## PROJEKT BUDOWLANY ZAMIENNY

Nazwa opracowania:  
Projekt budowlany zamienny do decyzji nr 308/2016 z dnia 24 października 2016 r.: rozbudowa, przebudowa istniejącej kotłowni o powierzchni rozbudowy - 277,06m<sup>2</sup> o powierzchni użytkowej - 459,73m<sup>2</sup> i kubaturze - 3377,36m<sup>3</sup> wraz z budową wiaty na rękab o powierzchni zabudowy - 240,62m<sup>2</sup> i kubaturze - 1688,40m<sup>3</sup> na działce o nr geod. 1128/4 położonej w Pisz przy ul. Jagodnej 1c w zakresie: - budowy ruchomej podłogi z układem zasilania kable w biomase, - budowy instalacji zraszaczowej w projektowanym i istniejącym pomieszczeniu wygarniaczy oraz doziemnej instalacji elektroenergetycznej

Nazwa rysunku:  
**PRZEMÓJ A-A**  
Nr rysunku: A4 Skala: 1:50

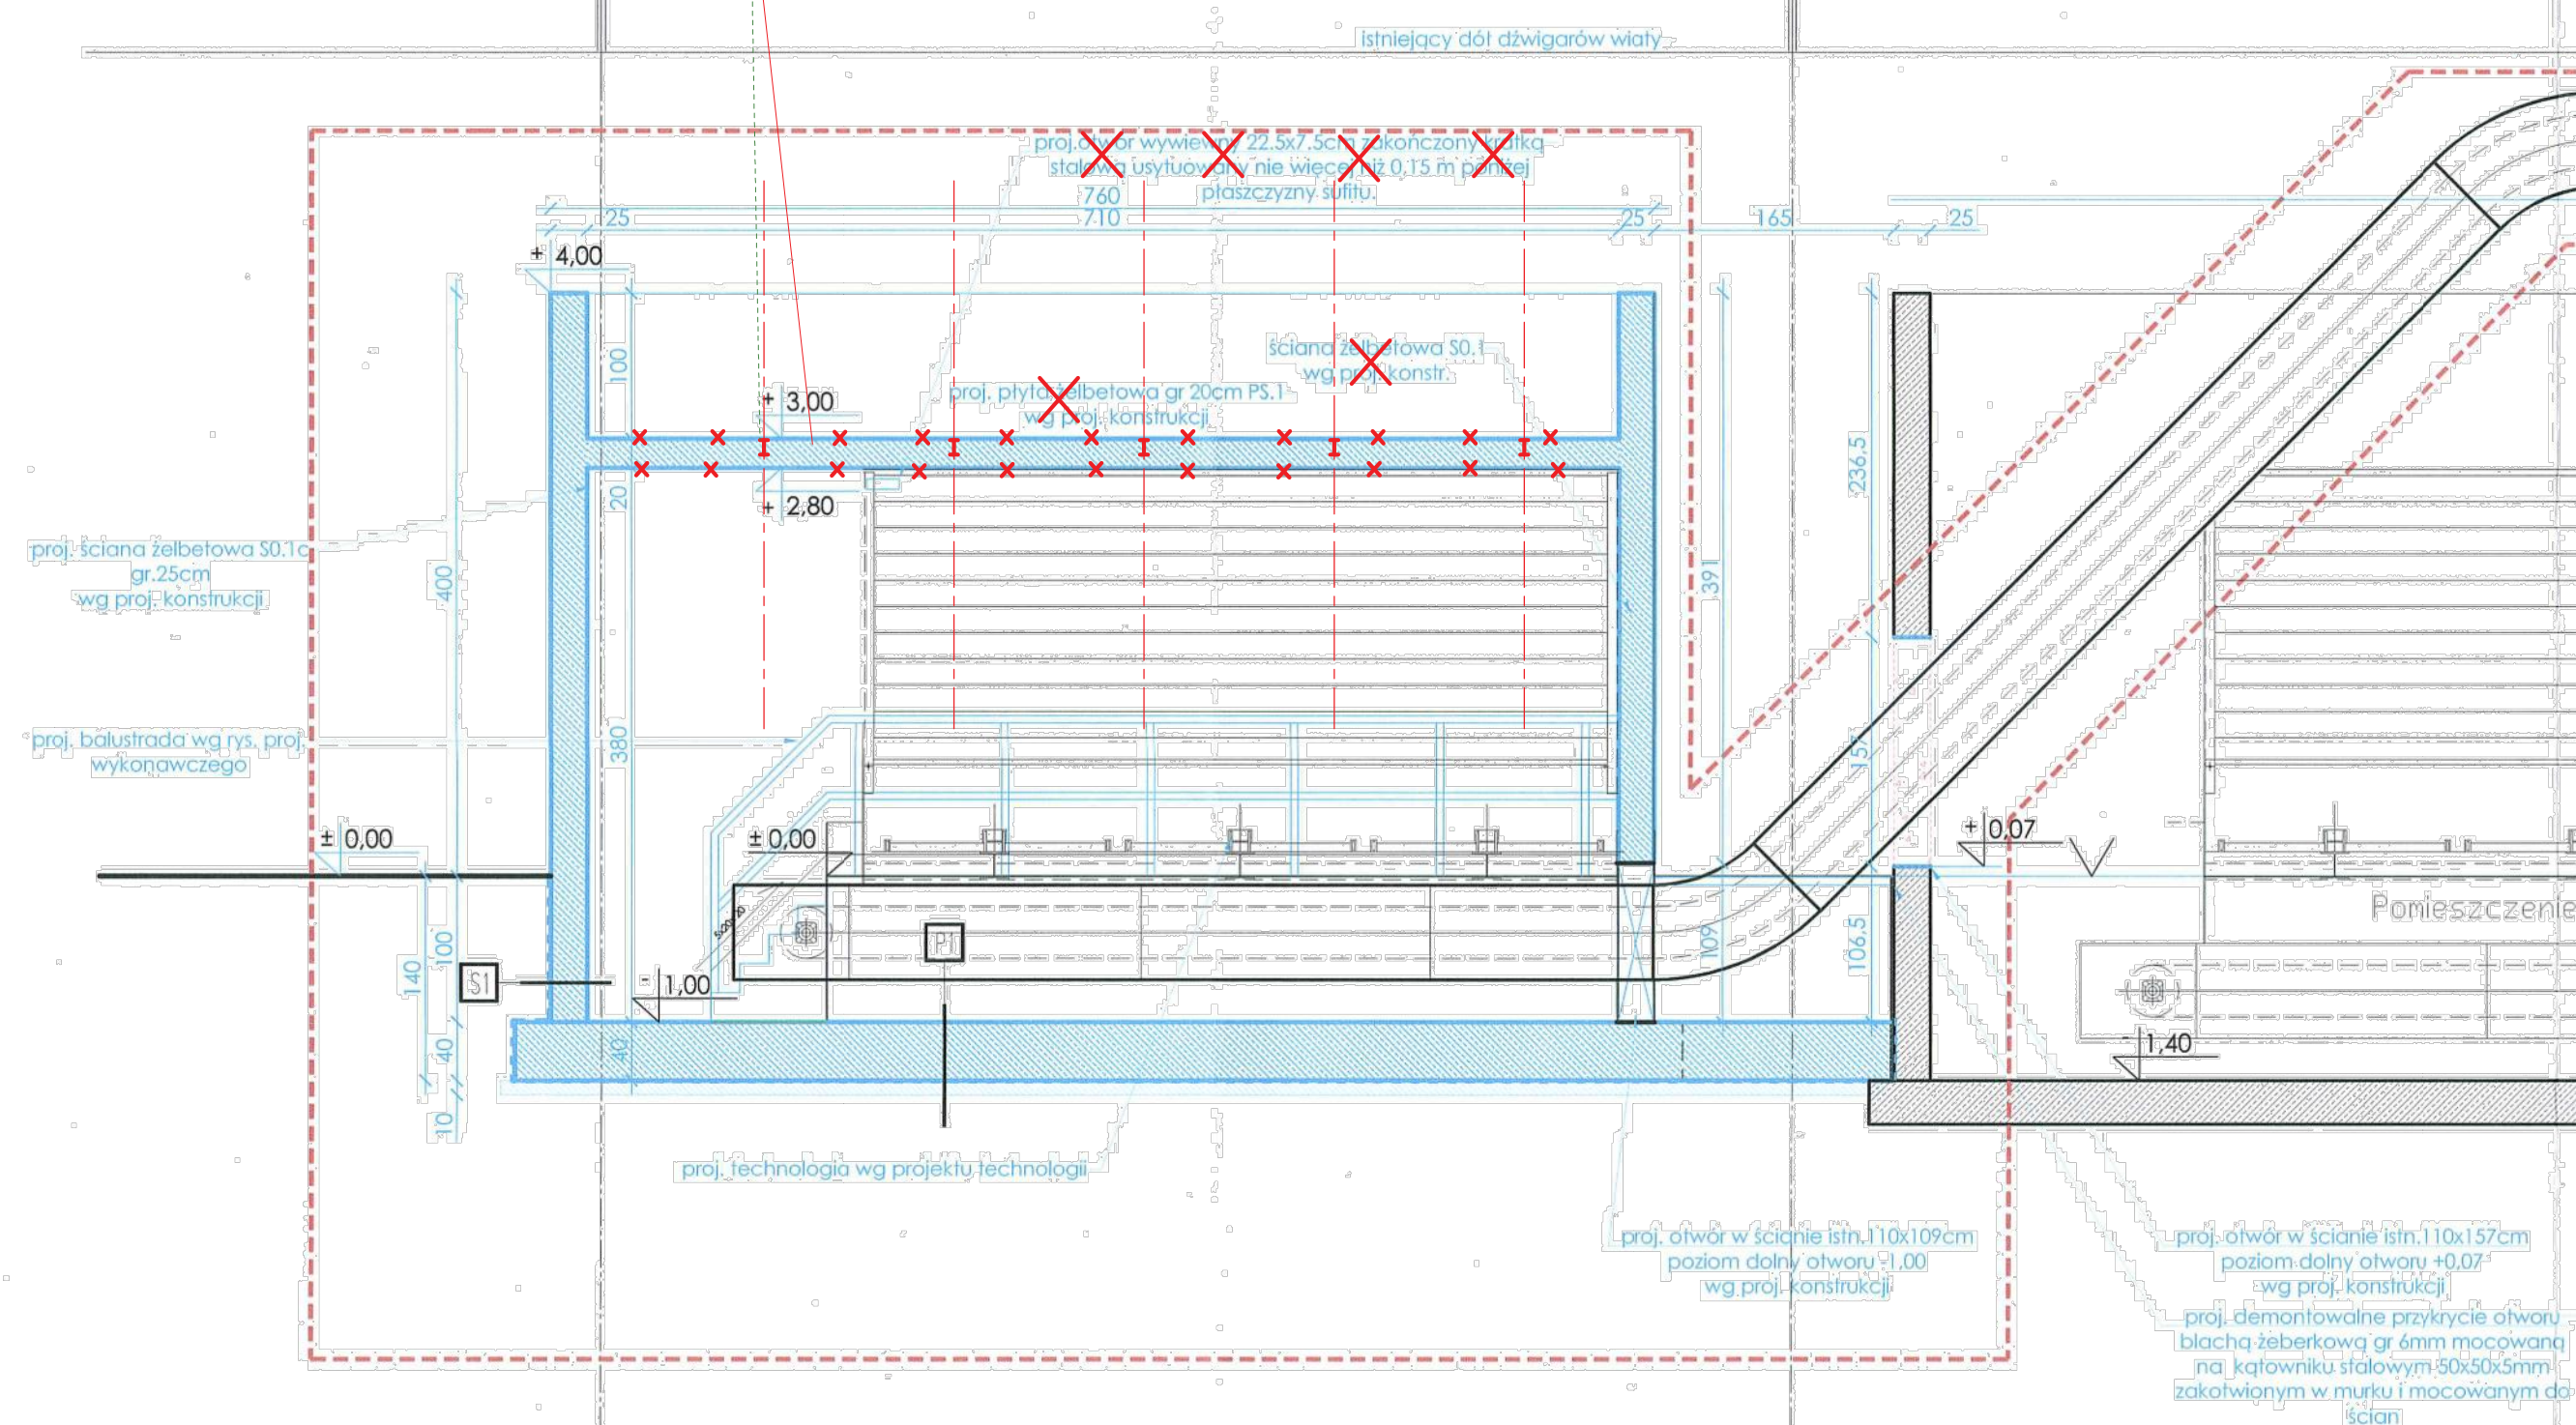
Usunięcie płyty żelbetowej PS.1  
i zastąpienie jej beleczkami BS.1 i BS.1a (profil IPE100)  
wraz z tężnikami TS.1 (profil L40x3)  
wg proj. konstrukcji
